Biuro Projektów:  USŁUGI PROJEKTOWE Jan MATRAS 33-300 Nowy Sącz ul. 1 Brygady 91 tel. 18 442 - 88 - 88	Nazwa zadania:	Utworzenie strefy aktywności na dz. nr 4189/19, 4198/9, 4189/4, 4158/4, 4158/5, 4158/8, 4158/6 w Rabce Zdroju"
	Adres Obiektu:	OBREB 0001 RABKA-ZDRÓJ, dz. nr 4158/4, 4158/5, 4158/6, 4158/8, 4189/19, 4189/10
	Inwestor:	MIASTO I GMINA RABKA ZDRÓJ UL. PARKOWA 2 34-700 RABKA - ZDRÓJ
	Przedmiot rysunku:	PROJEKT ZAGOSPODAROWANIA TERENU
Skala:	1:500	
Nr Rys:	01	
Data:	03.2023r.	
Opracowanie:	PROJEKT ARCHITEKTONICZNO- BUDOWLANY

WARUNKI PRZYŁĄCZENIA DO SIECI

Z NARADY KOORDYNACYJNEJ NR GK.6630.152.2023 Z DNIA 26.04.2023

Dot.: zadania pn.: Utworzenie strefy aktywności w Rabce-Zdroju

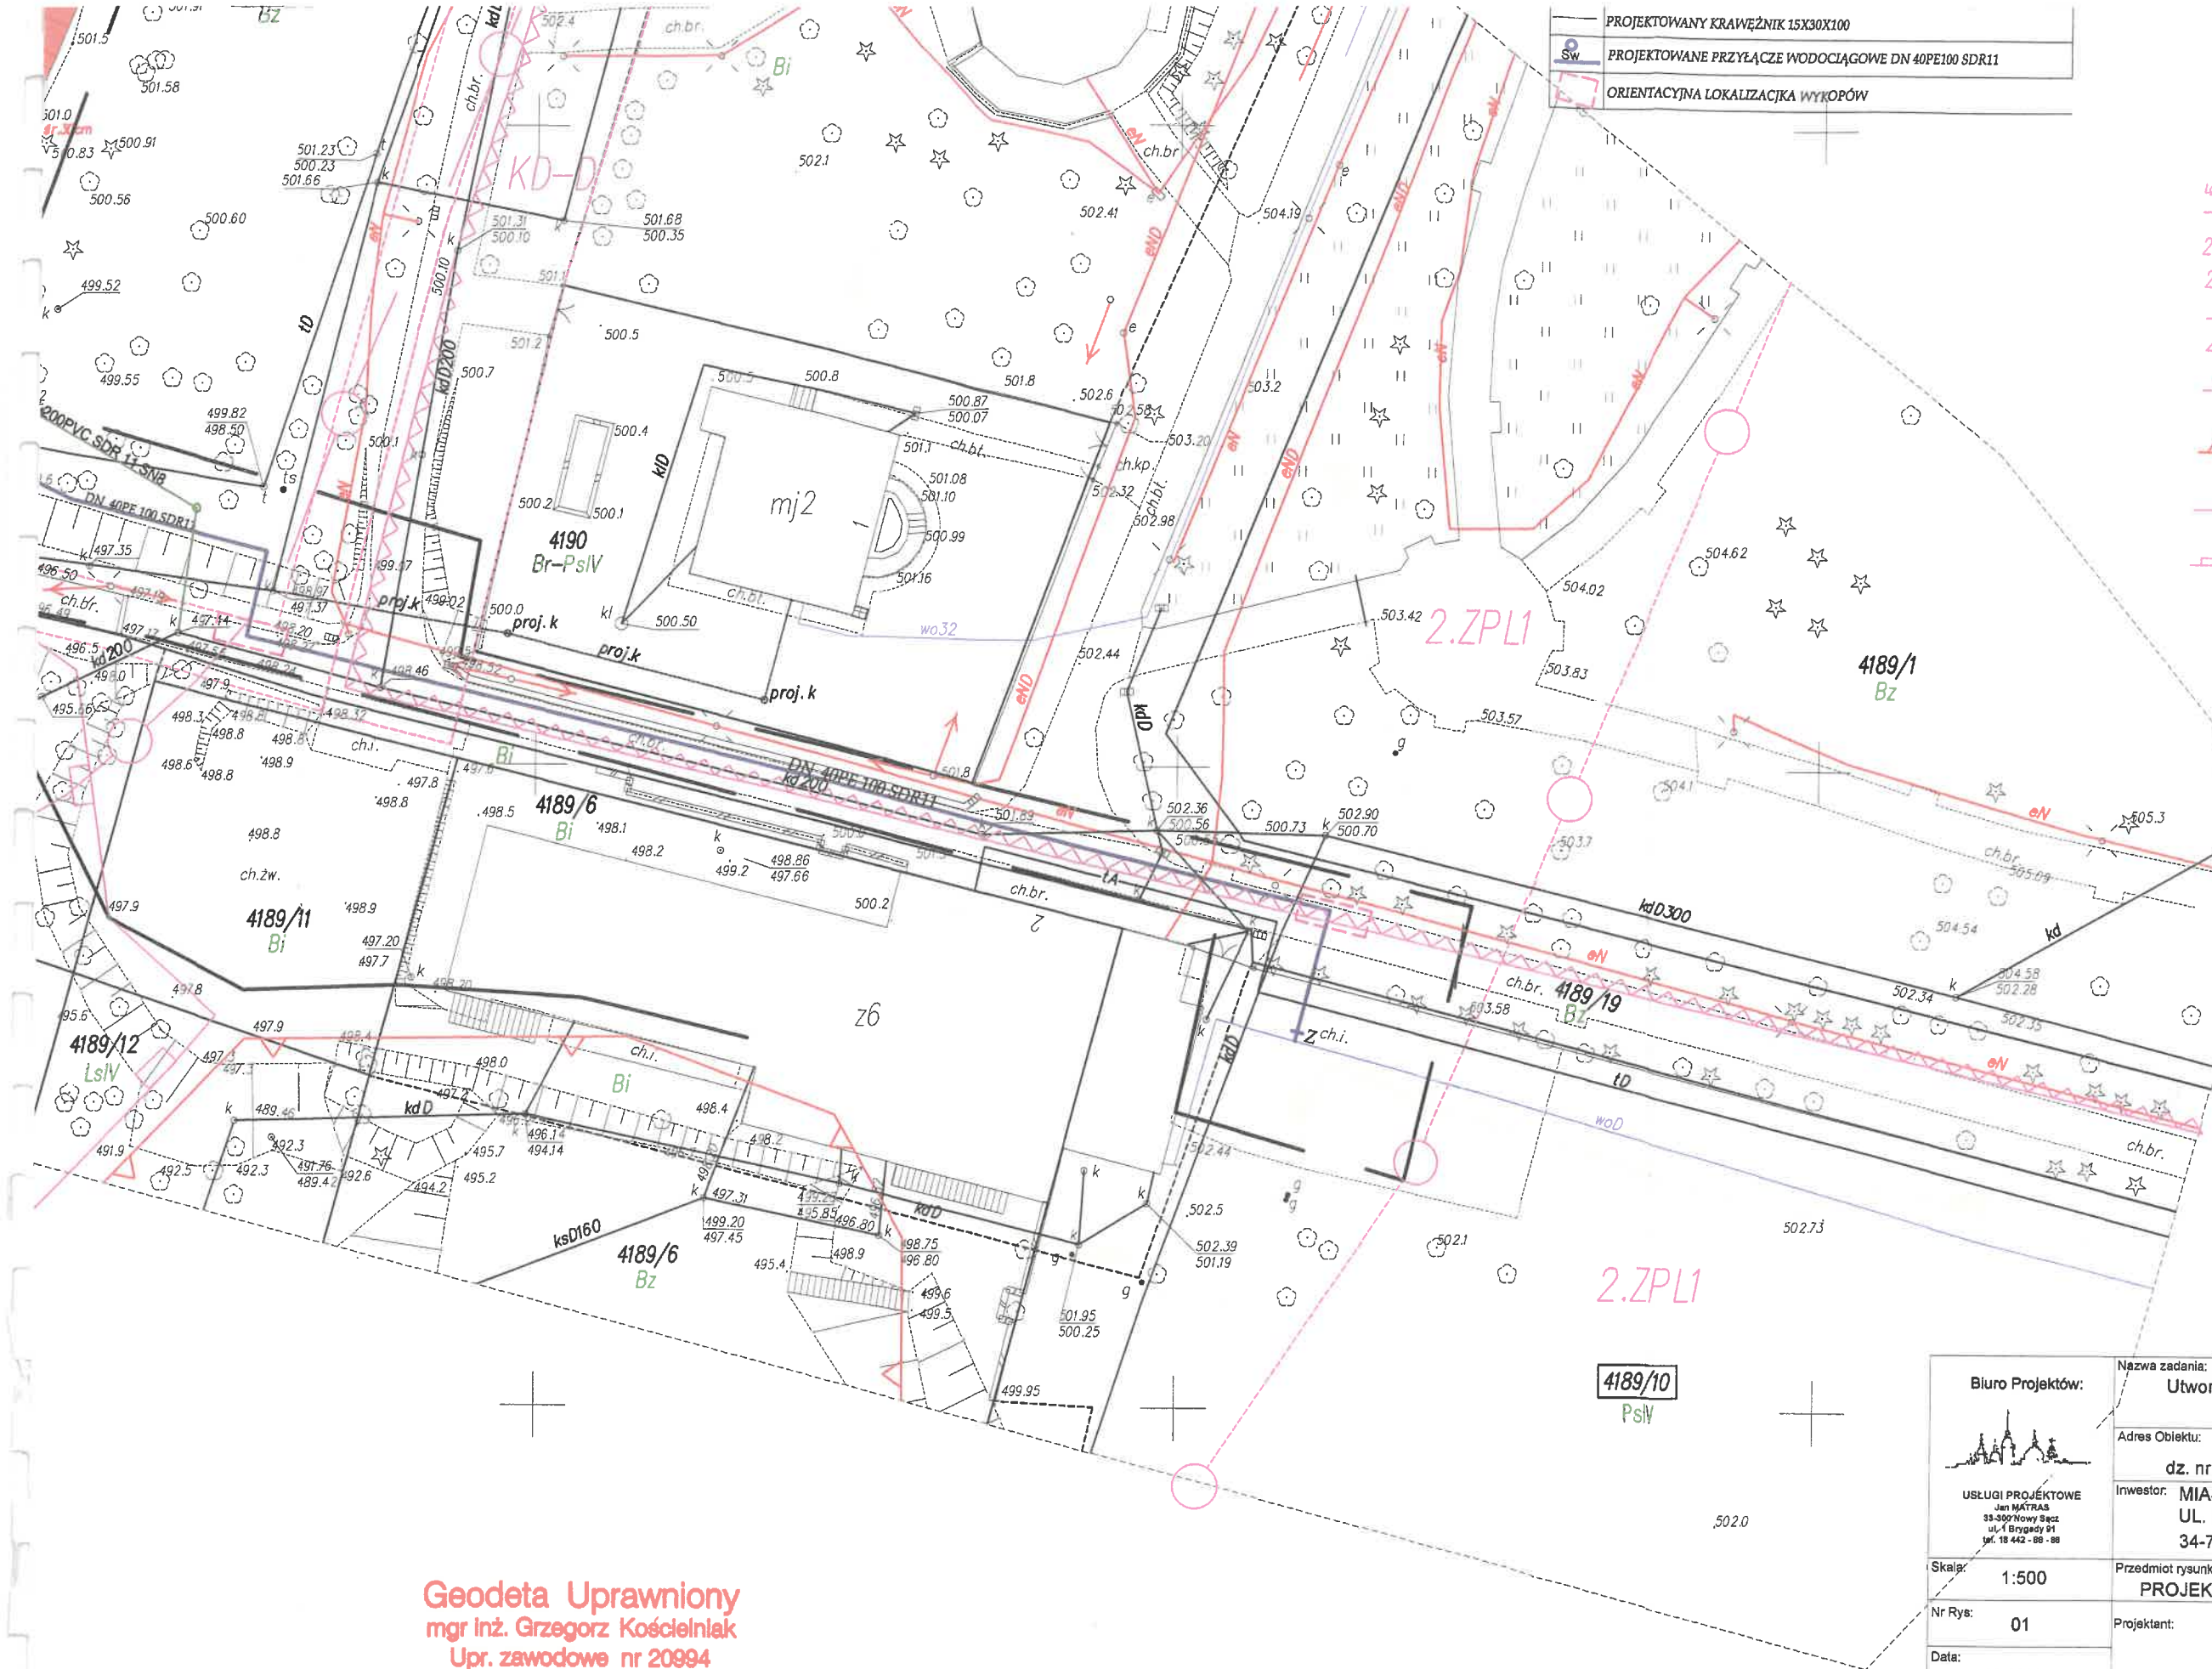
Wojewódzki Urząd Ochrony Zabytków w Krakowie, Delegatura w Nowym Targu, działając na podstawie Uchwały NR LIV/367/14 Rady Miejskiej W Rabce-Zdroju z dnia 10 października 2014 r. w sprawie: miejscowego planu zagospodarowania przestrzennego dla strefy „A” ochrony uzdrowiskowej Uzdrowiska Rabka-Zdrój stwierdza, iż lokalizacja przedmiotowego zamierzenia inwestycyjnego znajduje się w strefie ścisłej ochrony konserwatorskiej. Po przeanalizowaniu dostarczonej dokumentacji projektowej- projektu zagospodarowania terenu sporządzonego przez Jana Matras w marcu 2023r. **opiniuje pozytywnie** w/w założenie inwestycyjno-projektowe dotyczące budowy przyłącza wodociągowego dn 40PE100RC SDR11 metodą bezwykopową- przewiertem sterowanym na dz. nr 4189/19 w Rabce Zdroju przy Al. Jordana. Przedmiotowe roboty ziemne zostaną ograniczone do wykopów niezbędnych do wykonania przewiertu- zgodnie z treścią złożonego wniosku. Zagłębienie projektowanego przyłącza ok 1,8m.

WOJEWODZKI URZĄD
OCHRONY ZABYTKÓW W KRAKOWIE
DELEGATURA NOWY TARG
ZGODNIE Z OPINIĄ KONSERWATORSKĄ
ZNAK: Dm. 5183.126.103yB
Z DNIA: 06.04.2023r.

Załącznik:
Opieczętowany egzemplarz PZT

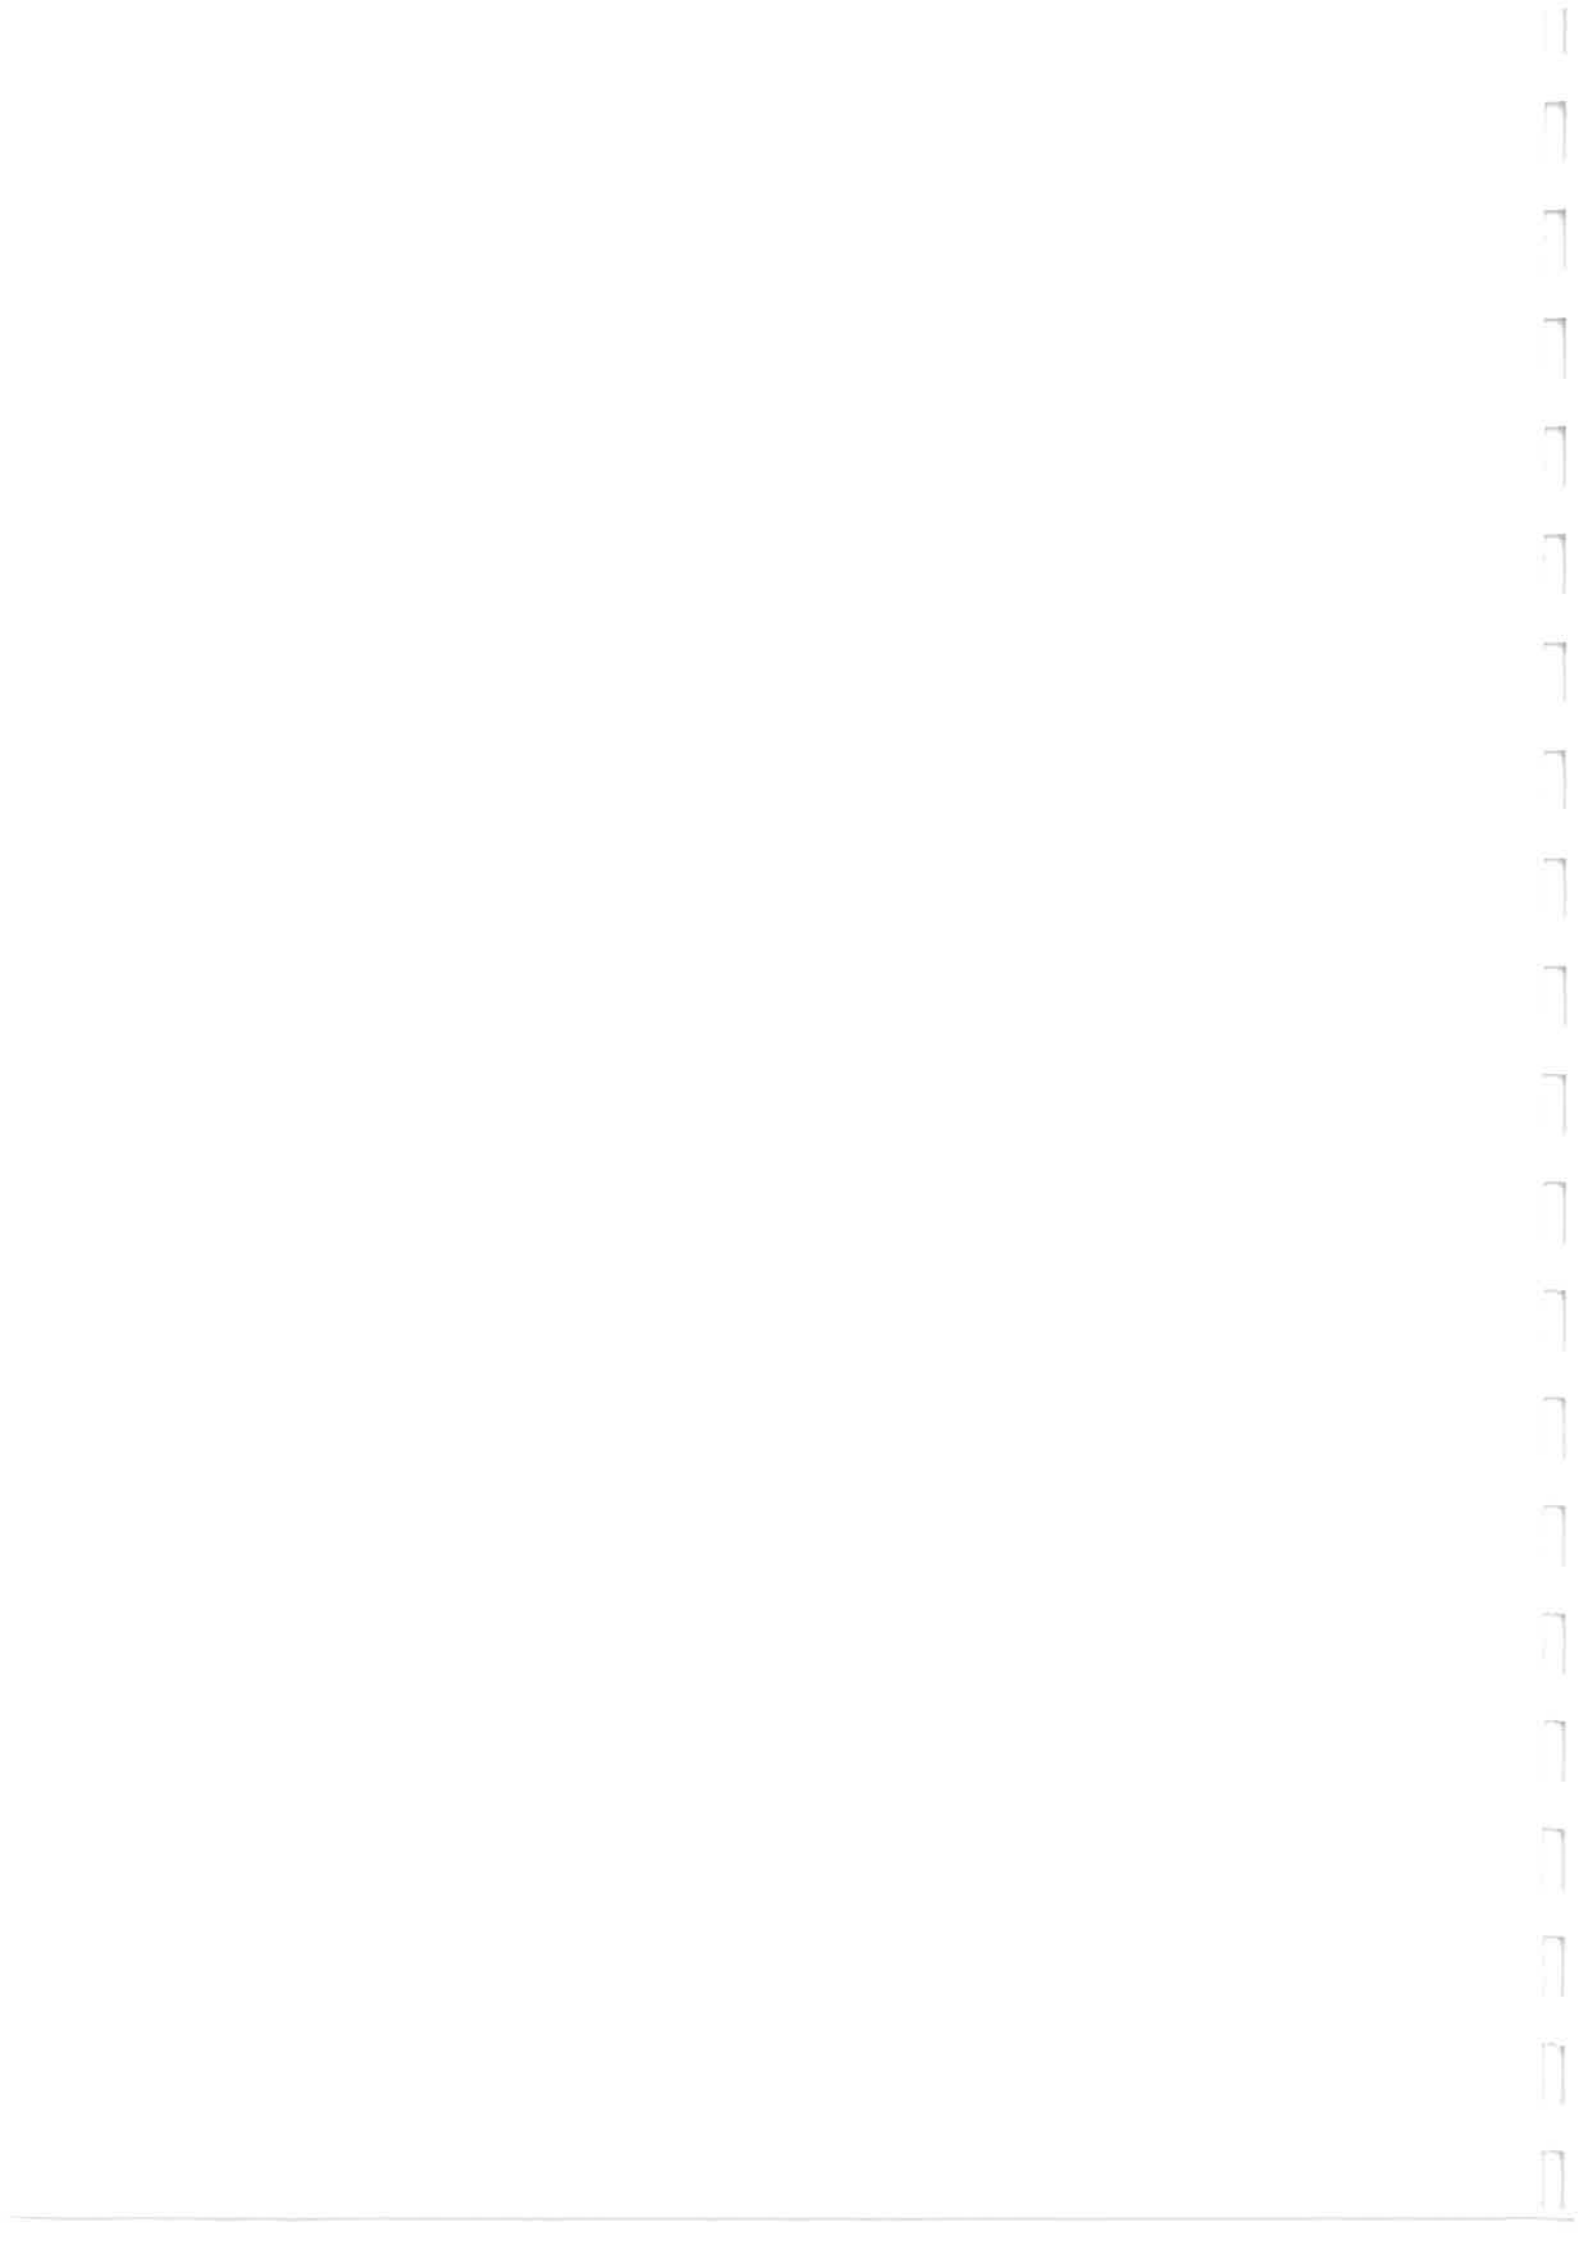
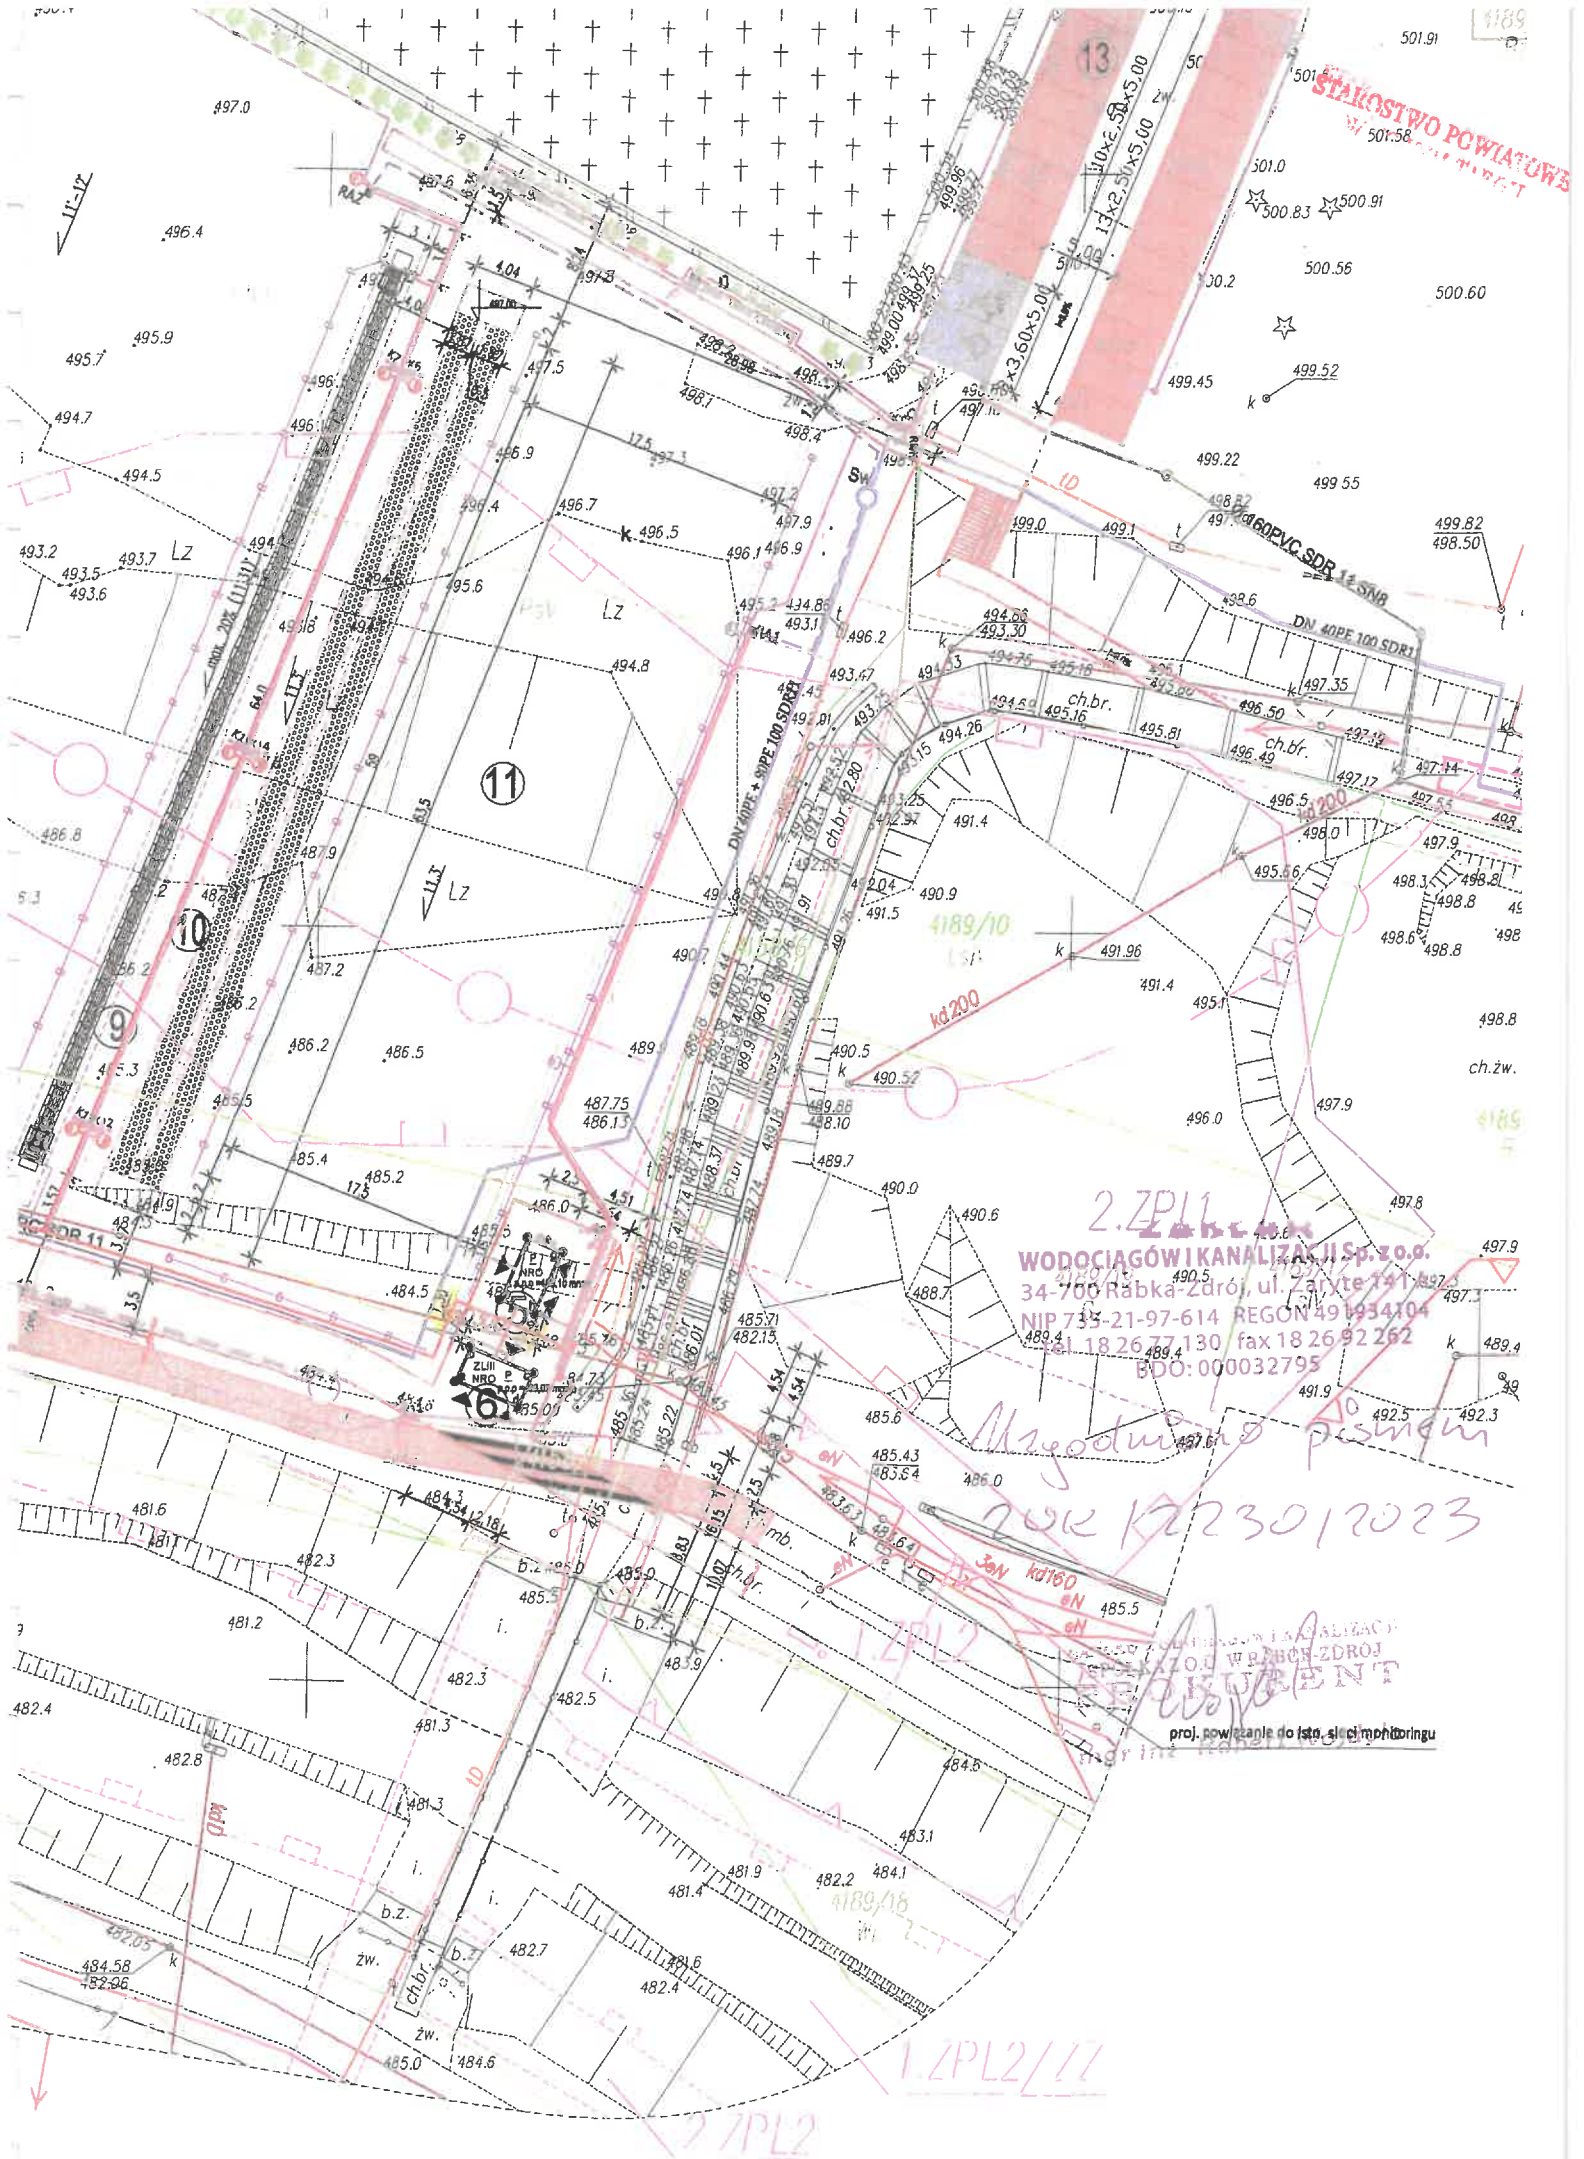
W związku z otrzymanym pismem w sprawie: *uzgodnienia zbliżenia lokalizacji projektowanych budynków kontenerowych względem sieci kanalizacji sanitarnej na działce 4158/8 w Rabce-Zdroju, obręb: 0001 Rabka-Zdrój*, Zakład Wodociągów i Kanalizacji Spółka z o.o. informuje, iż uzgadnia przedłożony projekt zagospodarowania terenu z poniższymi uwagami.

1. Przy posadowieniu fundamentów projektowanych budynków należy zweryfikować rzeczywiste zbliżenia do sieci kanalizacji sanitarnej DN300mm, tak aby zachować minimalną odległość 100[cm] pomiędzy fundamentem a skrajnią rury kanalizacyjnej;
2. W przypadku braku wymaganej odległości należy zwrócić się do Działu Eksploatacji Sieci naszego Zakładu celem roboczego uzgodnienia niezbędnego zabezpieczenia sieci kanalizacji sanitarnej.
